仙台市新墓園建設事業（第 2 期）に係る
事業計画の変更（第 2 回）及び環境影響の再予測評価について

平成 30 年 5 月

仙 台 市

図 2-1 変更面積が増加する箇所

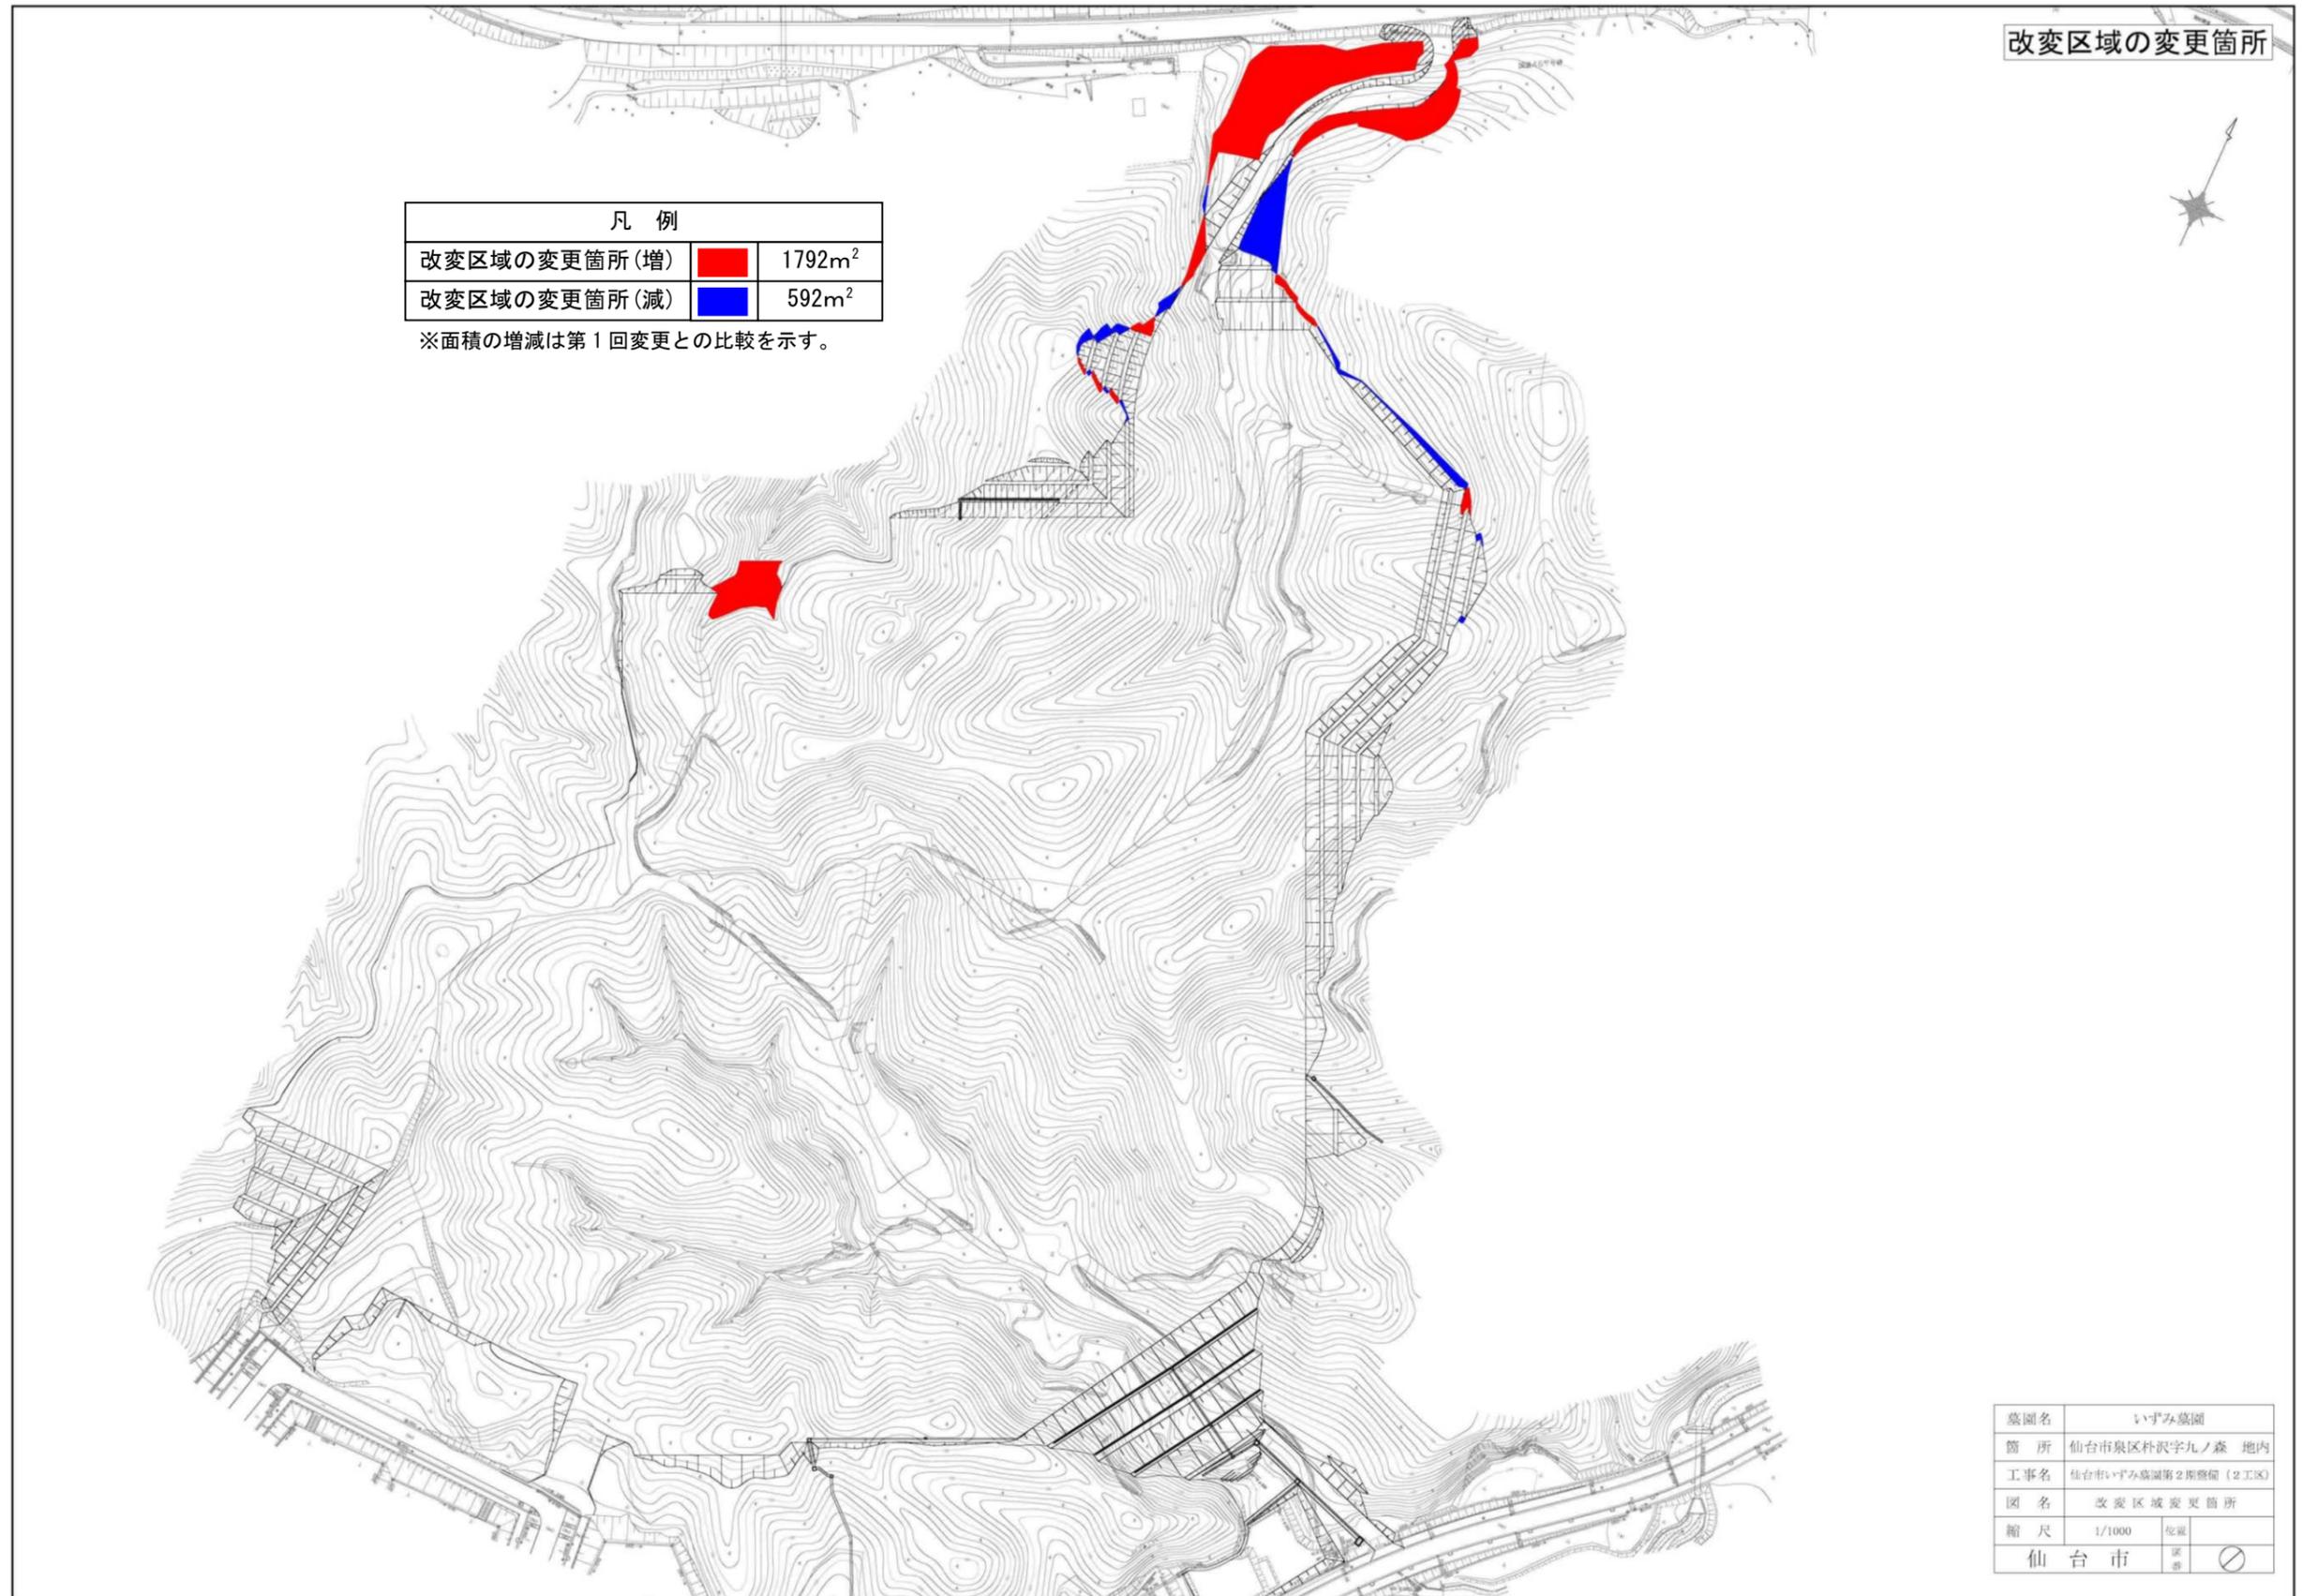
管理用通路の延長とそれに伴う墓域形状の変更により改変面積が増加する。改変面積が増加する箇所は図2-1に示すとおりである。

改変面積は表2-1のとおりであり、評価書時点11.76ha、第1回の変更後11.83ha、今回の第2回の変更後11.95haとなり、評価書時点から0.19ha（1.6%）増加する。

図 2-3 土地利用計画の変更

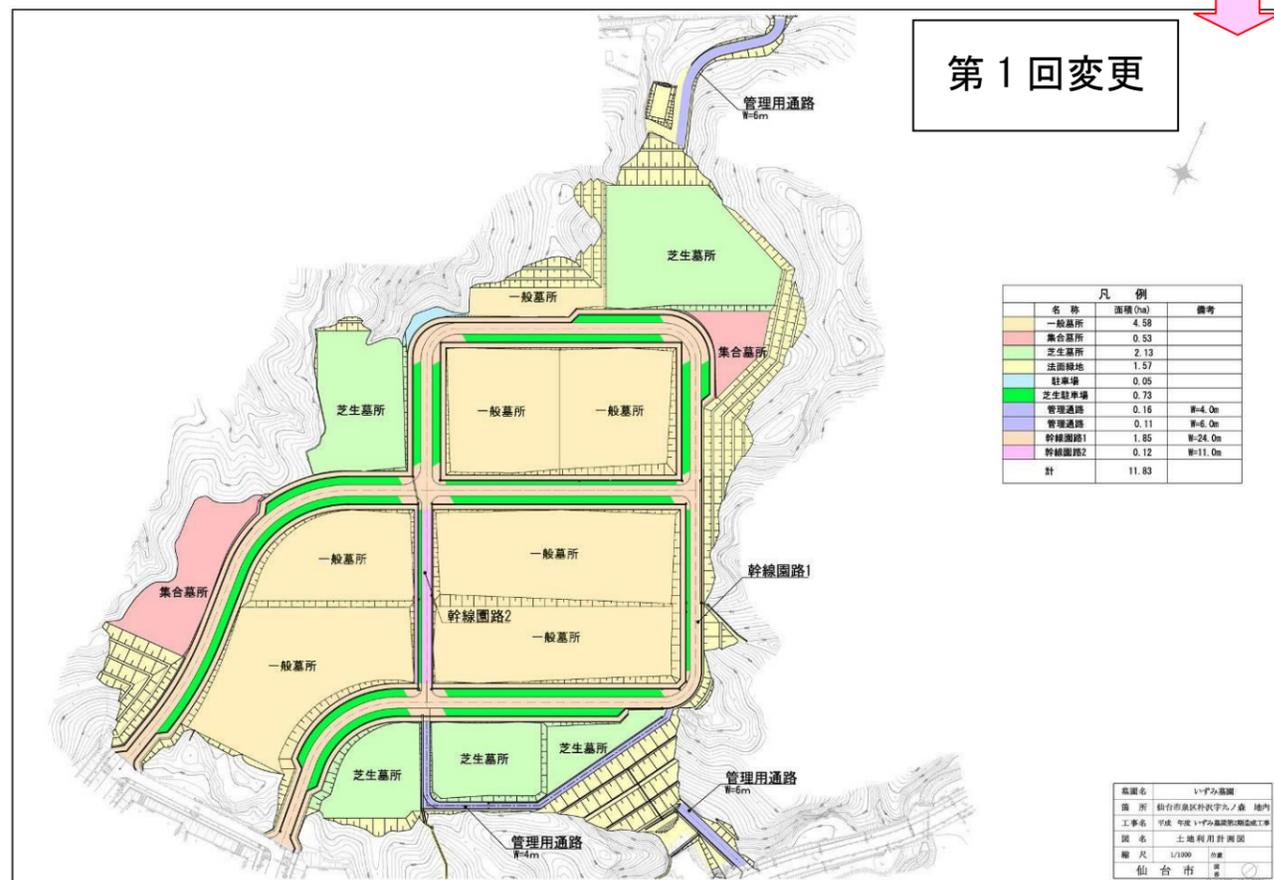
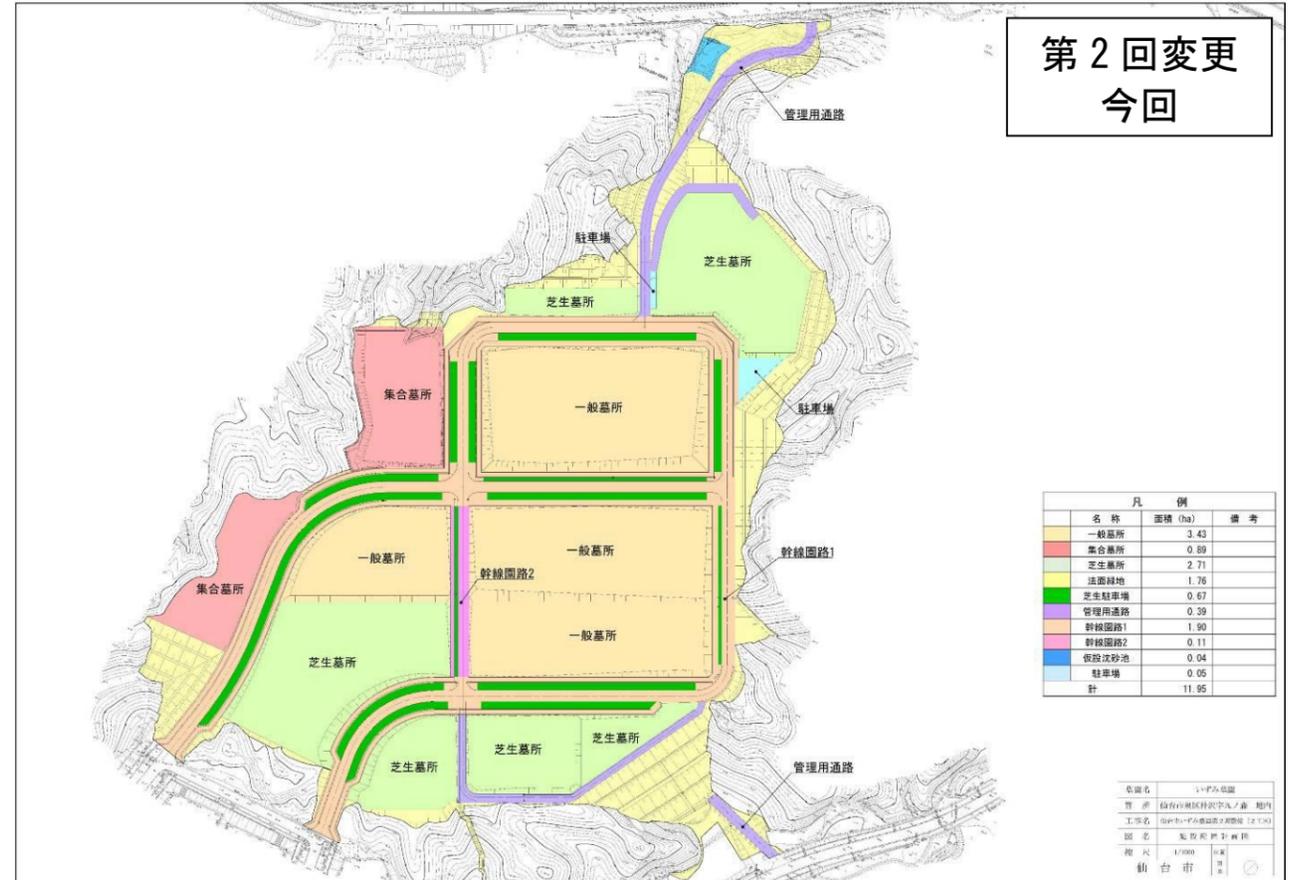
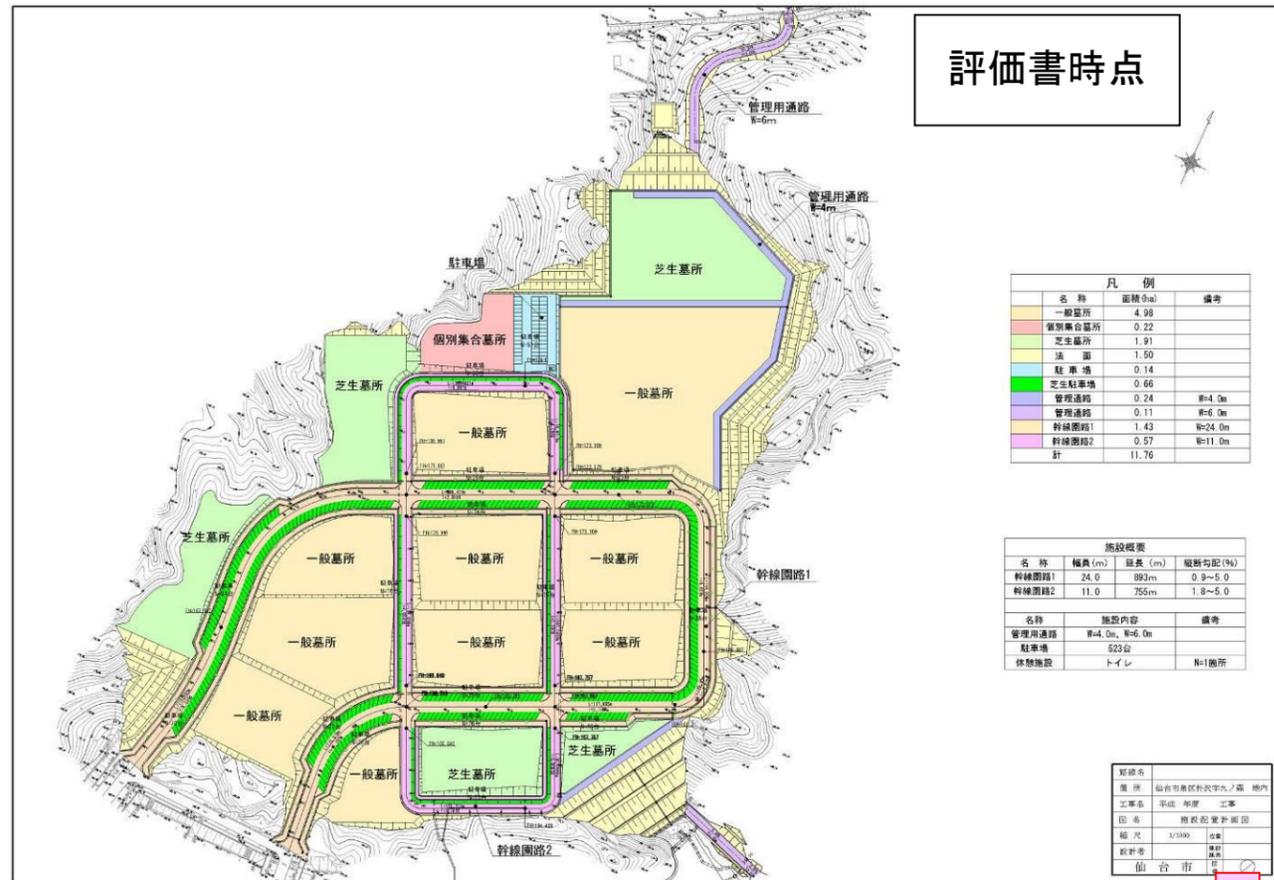
通路の延長及び墓域形状の見直しなどにより土地利用計画が変更となる。土地利用別面積は表 2-2 のとおりであり、土地利用計画図は図 2-2 及び図 2-3 のとおりである。

図 3-1 濁水（浮遊物質 SS）に係る予測地点

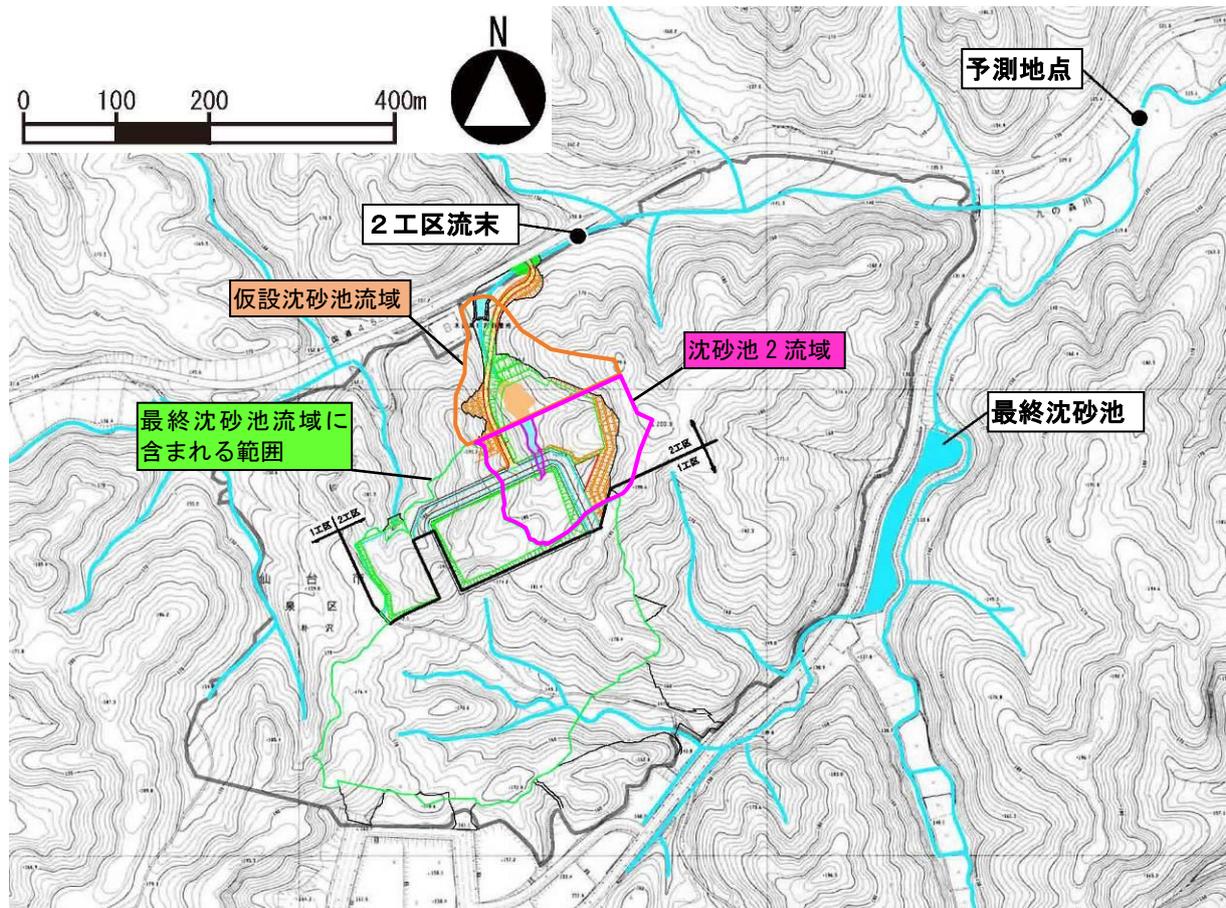
再予測の結果は表 3-2 のとおりであり、予測地点（図 3-1 に示す第 2 期事業区域から流出する雨水が全て合流する地点）の浮遊物質 SS 濃度は、第 2 回変更後は 54.7mg/L であり、評価書の予測値の 51.6 mg/L よりも 3.1mg/L 増加する。その増加率は 6.0%にとどまり、予測地点における保全目標の 100mg/L を下回っていることから、計画変更に伴う造成工事中の濁水による影響の程度は、軽微であると予測する。

さらに環境保全措置として、造成工事中の降雨の際には、洗掘が発生しやすい裸地法面をブルーシートで被覆することや早期緑化することにより、浮遊物質 SS の抑制が可能と考えられることから、実行可能な範囲で影響が低減されるものと評価する。

図 3-2 改変区域の変更箇所の植生
※改変区域の変更（増加）箇所を黄色の矢印で示す。

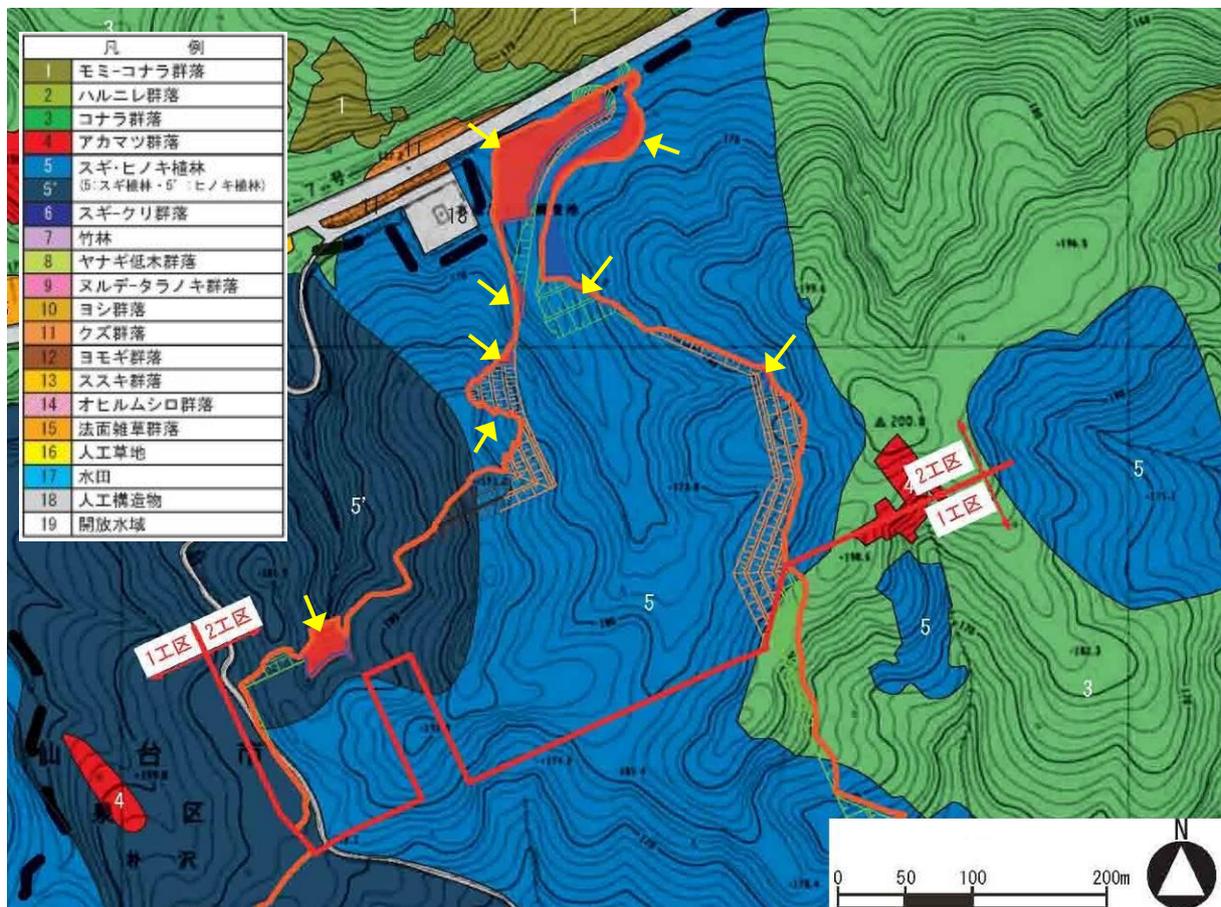
再予測の結果は表 3-7 及び図 3-2 のとおりであり、計画変更に伴い新たに改変される植生はスギ植林とヒノキ植林である。改変面積の増加率は評価書との比較でスギ植林 1.6%、ヒノキ植林 1.7%であることから、計画変更に伴う植生への影響の程度は、軽微であると予測する。

さらに植物相と同様の環境保全措置を実施することから、実行可能な範囲で影響が低減されるものと評価する。
